**AVIS RELATIF À LA PROTECTION
CONTRE LES EVENTUELS EFFETS NOCIFS ET NUISANCES
PROVOQUÉS PAR LES RAYONNEMENTS NON IONISANTS
GÉNÉRÉS PAR DES ANTENNES ÉMETTRICES STATIONNAIRES**

Commune : LIEGE - Exploitant : PROXIMUS

Référence exploitant : 41BES_01

Rapport n° 2483 / 2025

Figure 1 : Vue en plan des lieux de séjour et des points de contrôle

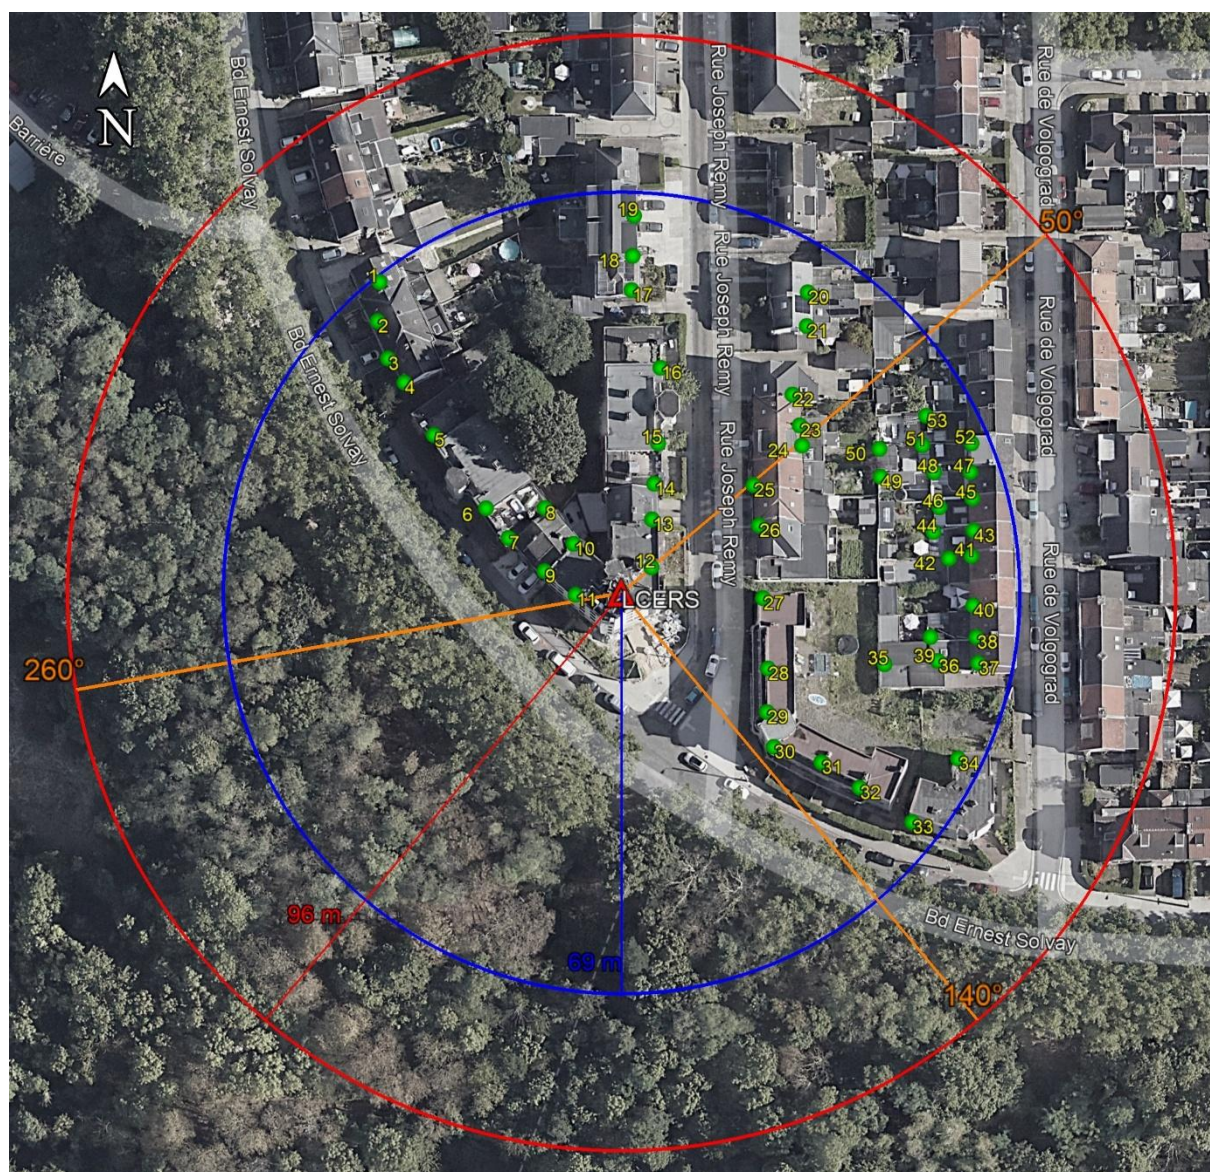
Les fréquences d'émission, la puissance rayonnée par chacune des antennes et leur gain permettent de déterminer le rayon de la zone à analyser. Tout dépassement de la limite par installation est exclu en dehors de cette zone. Le tableau 2 reprend les 35 LS² pour lesquels l'indice d'exposition est le plus élevé. Les différentes colonnes indiquent :

- le numéro du point de contrôle repris sur un des plans de la figure 1;
- le numéro du LS dans lequel se trouve le point de contrôle de la 1^{ère} colonne ;
- l'atténuation d'obstacle prise en compte pour le calcul de l'indice d'exposition dans le LS ;
- le résultat du calcul de l'indice d'exposition.

En ce qui concerne les antennes de l'installation mentionnées dans le tableau 1, la distance maximale à laquelle la limite pourrait être atteinte, à l'extérieur, est égale à 94,2 m. S'il n'y a pas de LS à une distance inférieure, les antennes respectent forcément la limite d'immission.

Dans le cas des LS situés à l'intérieur des bâtiments, une atténuation d'obstacle est prise en compte et il en résulte que la distance maximale à laquelle la limite pourrait être atteinte se réduit à 67,3 m.

Les résultats de l'évaluation décrite au paragraphe 4 indiquent que les antennes émettrices stationnaires de l'installation faisant l'objet du présent avis ne produisent pas, dans un lieu de séjour, un rayonnement électromagnétique maximum supérieur aux limites fixées à l'article 4 du décret.

Figure 2 : Vue en plan des installations d'antennes dans un rayon de 300 mètres autour de l'installation faisant l'objet de la demande d'avis

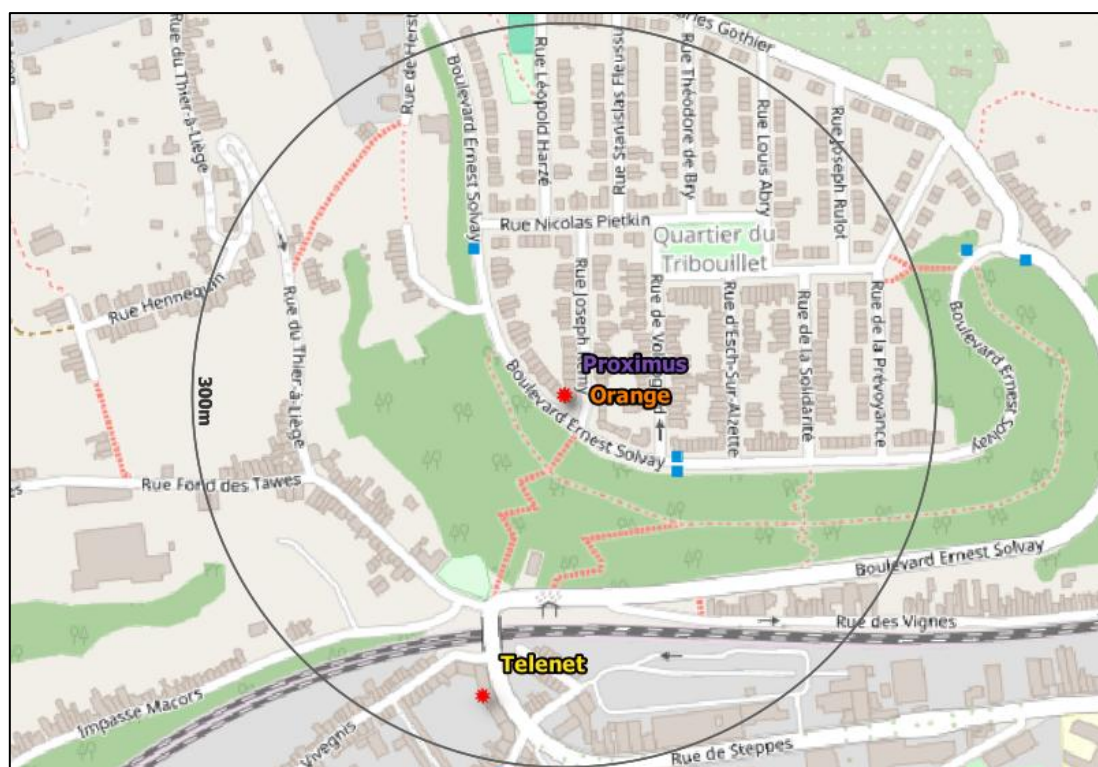
Le plan en projection verticale de la figure 2 indique la localisation des installations d'antennes émettrices stationnaires visées par le décret et situées dans un rayon de 300 mètres autour de l'installation référencée dans le paragraphe 2 et localisée au centre du cercle. Les données de localisation de ces antennes et les avis correspondant sont accessibles via le cadastre en ligne des antennes émettrices stationnaires⁸. Les installations prises en compte dans l'évaluation du respect de la limite cumulative sont les installations d'antennes émettrices déclarées en service par l'exploitant à la date du présent avis, à l'exception de l'installation référencée dans le paragraphe 2 et éventuellement d'autres installations ayant fait l'objet d'une demande d'avis à la même date et qui sont situées à l'intérieur de la zone de 300 mètres de rayon.

- a) il y a au plus 4 installations d'antennes émettrices stationnaires présentes dans la zone d'évaluation de 300 mètres de rayon représentée dans la figure 2, y inclus l'installation référencée dans le paragraphe 2 : la limite cumulative définie à l'article 4, §2 du décret est nécessairement respectée dans les lieux de séjour à l'intérieur de la zone d'évaluation de 300 mètres de rayon ;

- b) il y a exactement 5 installations d'antennes émettrices stationnaires présentes dans la zone d'évaluation de 300 mètres de rayon représentée dans la figure 2, y inclus l'installation référencée dans le paragraphe 2 et il existe, pour 3 ou 4 de ces installations, un avis attestant le respect de la limite abrogée de 3 V/m : la limite cumulative définie à l'article 4, §2 du décret est nécessairement respectée dans les lieux de séjour à l'intérieur de la zone d'évaluation de 300 mètres de rayon ;

- c) dans tous les autres cas, il a été vérifié que la limite cumulative définie à l'article 4, §2 du décret n'est pas dépassée dans les lieux de séjour sur base du nombre d'installations localisées dans la zone d'évaluation de 300 mètres de rayon représentée dans la figure 2, de leur localisation ainsi que des données inscrites dans la figure 1 et au paragraphe 4 du présent avis et dans les avis attestant le respect de la limite par installation ou de la limite abrogée de 3 V/m relatifs aux autres installations reprises dans la figure 2.

Compte tenu des considérations ci-dessus, il apparaît que l'intensité du rayonnement électromagnétique généré, dans les lieux de séjour situés dans un rayon de 300 mètres autour de l'installation référencée dans le paragraphe 2, par l'ensemble des antennes émettrices stationnaires de l'ensemble des exploitants du même site d'antennes émettrices stationnaires respecte la limite fixée à l'article 4, § 2 du décret.
